ВТУЛКИ НАПРАВЛЯЮЩИЕ БЫСТРОСМЕННЫЕ
ПРЕСС-ФОРМ ДЛЯ ИЗГОТОВЛЕНИЯ
РЕЗИНОТЕХНИЧЕСКИХ ИЗДЕЛИЙ

ГОСТ
24517-80

Изменение № 1 ГОСТ 24517—80 Втулки направляющие быстросменные пресс-форм для изготовления резинотехнических изделий. Конструкция и размеры

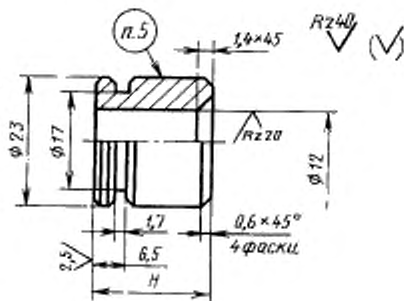
Пункт 1. Чертеж. Размер $\varnothing 23$ проставить, как указано на чертеже:
